N°	2020-P67
À	Conseil d'administration
Date	2021-01-21

Réaménagement de la pointe Nepean – Mise en œuvre de la partie 1 – Avant-projet détaillé avancé à 95 % des éléments restants du parc

Nepean Point Redevelopment / Réaménagement de la pointe Nepean

2020-P67 - Nepean Point Redevelopment -
Part 1 Implementation - Remaining Park
Elements 70% Design Development (C)

Park Elements / Éléments du parc

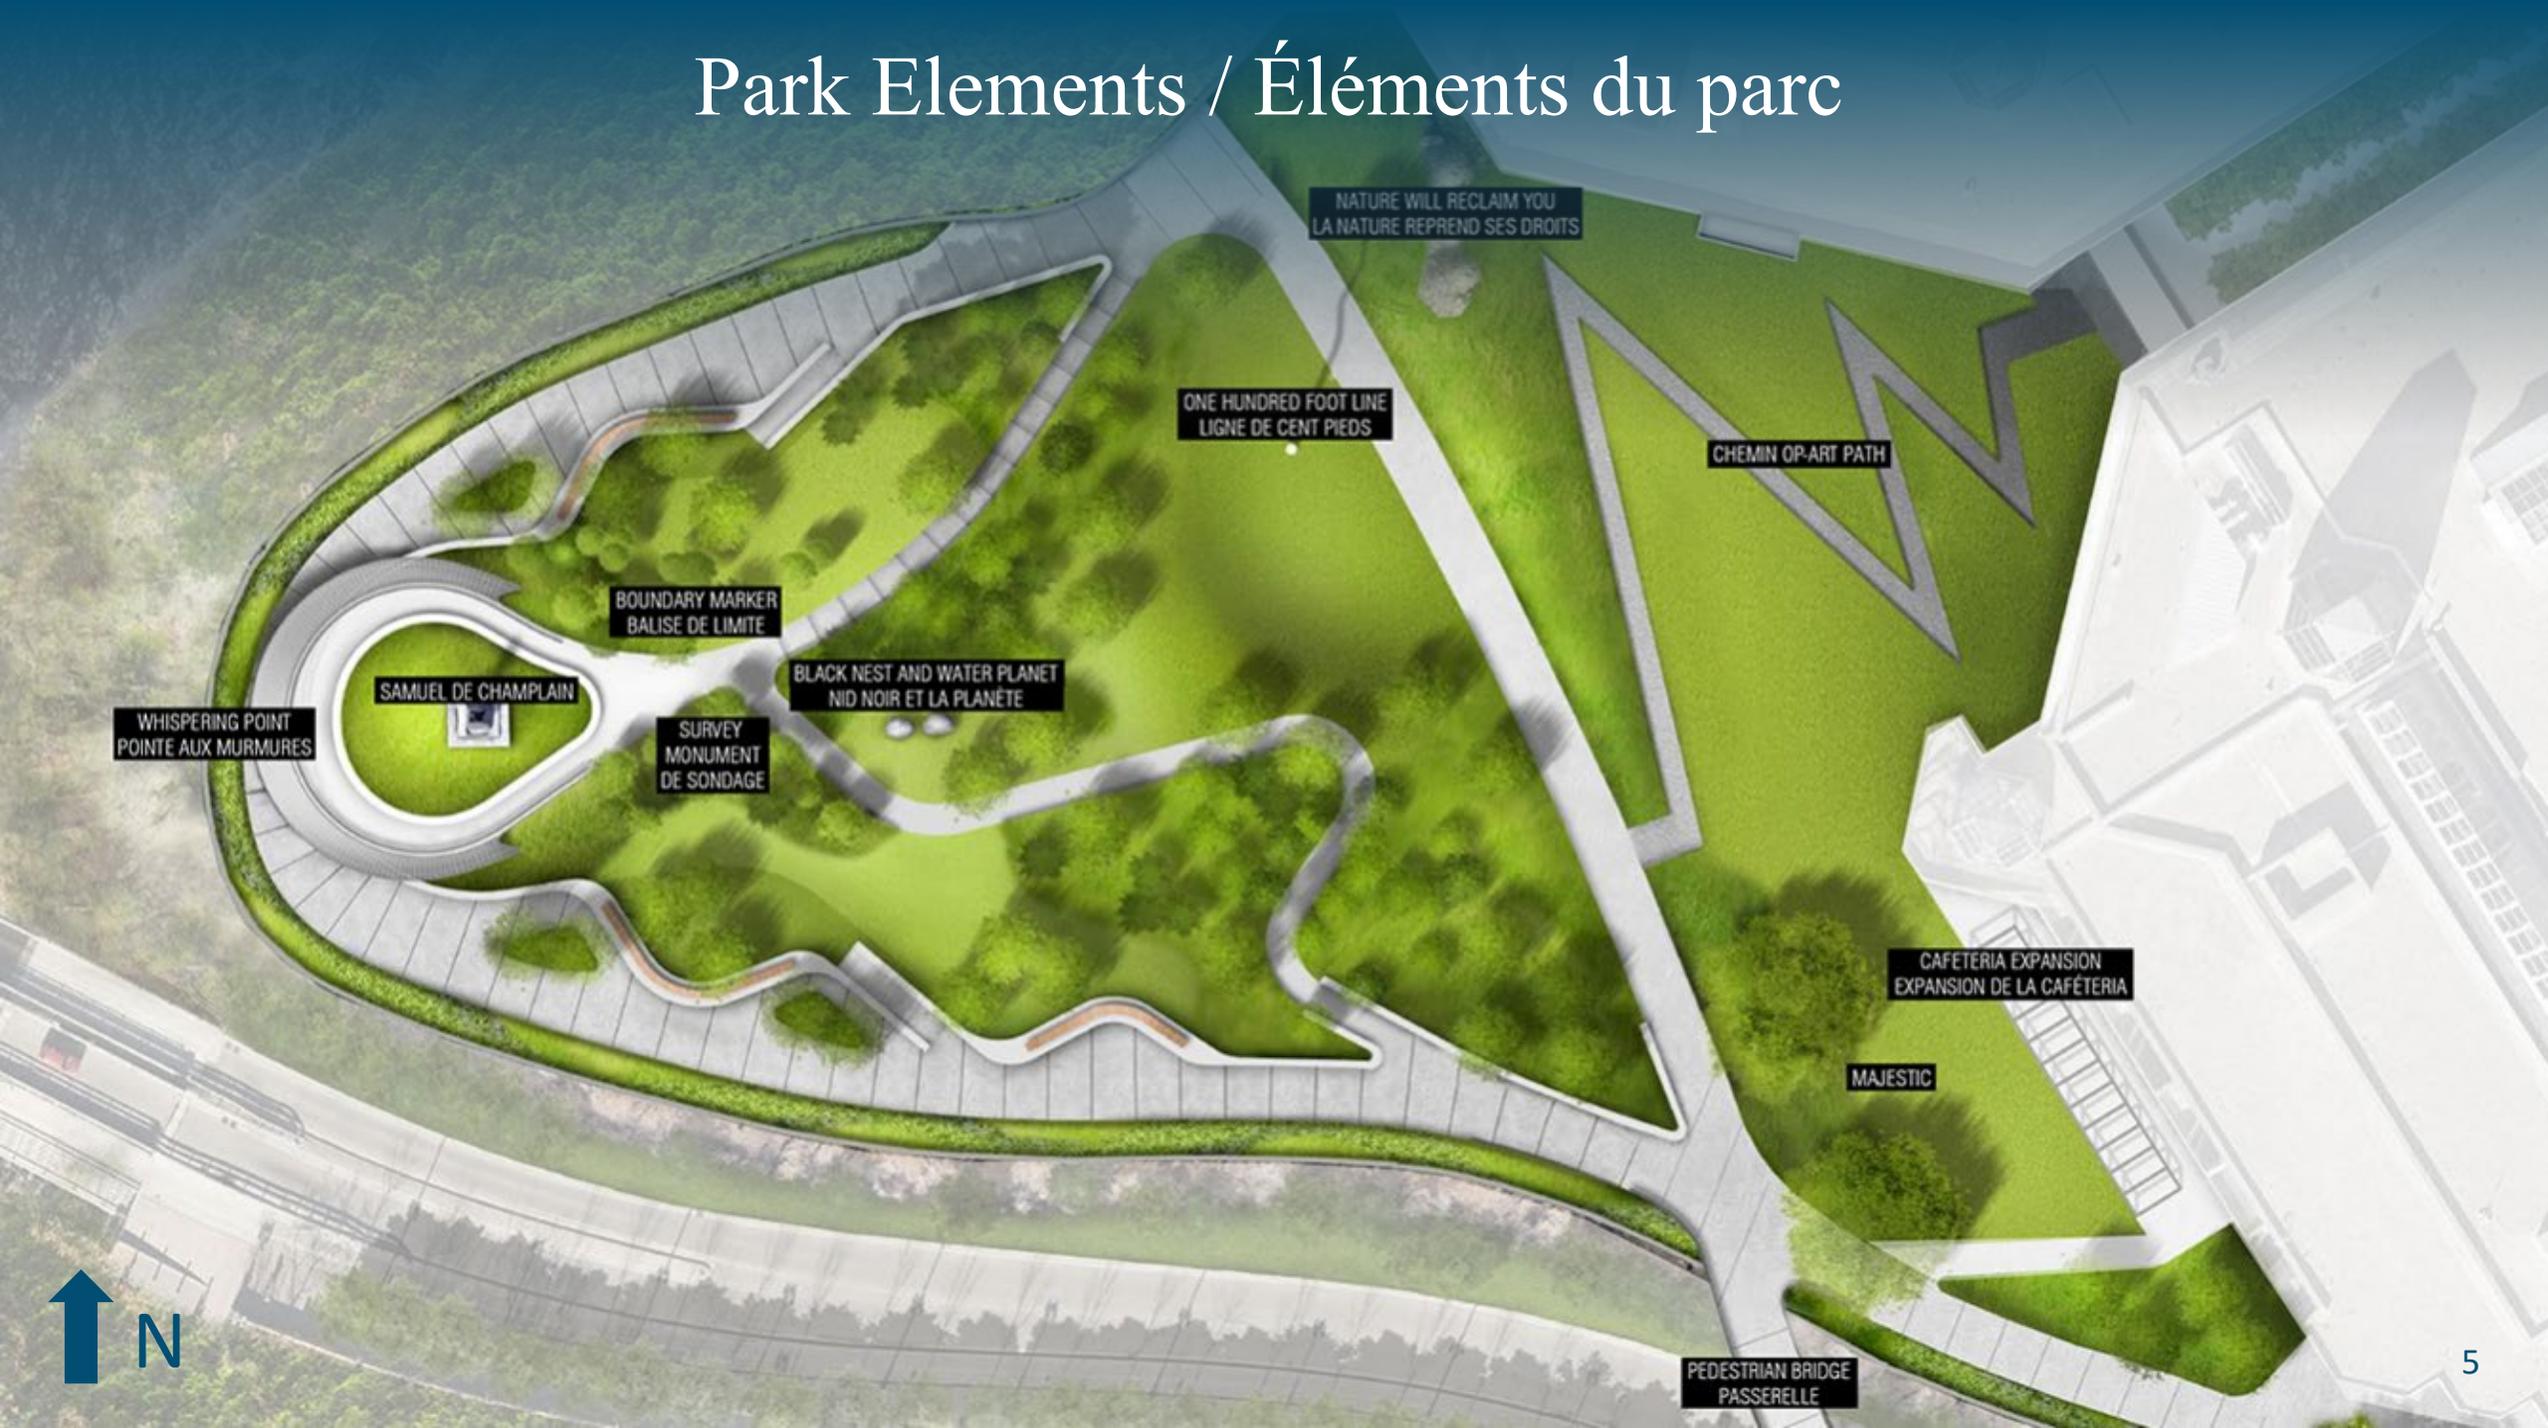
- The elevation is not yet resolved with the white square in the middle of the grassed incline.
- Narratives should be included, maybe Indigenous, for a more poetic interpretation, not just signs.

- The fence behind the ha-ha ditch should be lower than eye level, so the view is not hindered for seated people.
- Border planting along the ditch would prevent people from getting too close.
- The fence is prominent and should be mitigated.

- Circulation needs more work and should be resolved.
- Single stairs in pathways are dangerous, and steps without handrails are not allowed.
- The opportunity for a link between the two levels of the park at the base of the Champlain monument was raised.
- Members did not agree on whether stairs would be appropriate at this location.

- Perennials and more colours should be considered throughout the different areas of the park.

- La façade n'est pas encore résolue, avec le carré blanc qui apparaît au centre de la pente gazonnée.
- On devrait inclure des récits, peut-être autochtones, pour une interprétation plus poétique que si elle se limite à des panneaux.

- La clôture derrière le fossé ha-ha devrait être plus basse que la hauteur des yeux, afin que la vue des gens assis ne soit pas bloquée.
- Des plantations en platebandes le long du fossé empêcheraient que les gens s'approchent de trop près.
- La clôture très apparente devrait être atténuée.

- La circulation nécessite davantage de travail et devrait être résolue.
- Il est dangereux de prévoir des marches uniques dans les sentiers, et des marches sans main courante ne sont pas permises.
- On soulève la question de l'opportunité d'un lien entre les deux niveaux du parc à la base du monument de Champlain.
- Les membres ne s'entendent pas sur la pertinence d'escaliers à cet endroit.

- On devrait envisager des plantes vivaces et davantage de couleurs dans chacune des zones du parc.
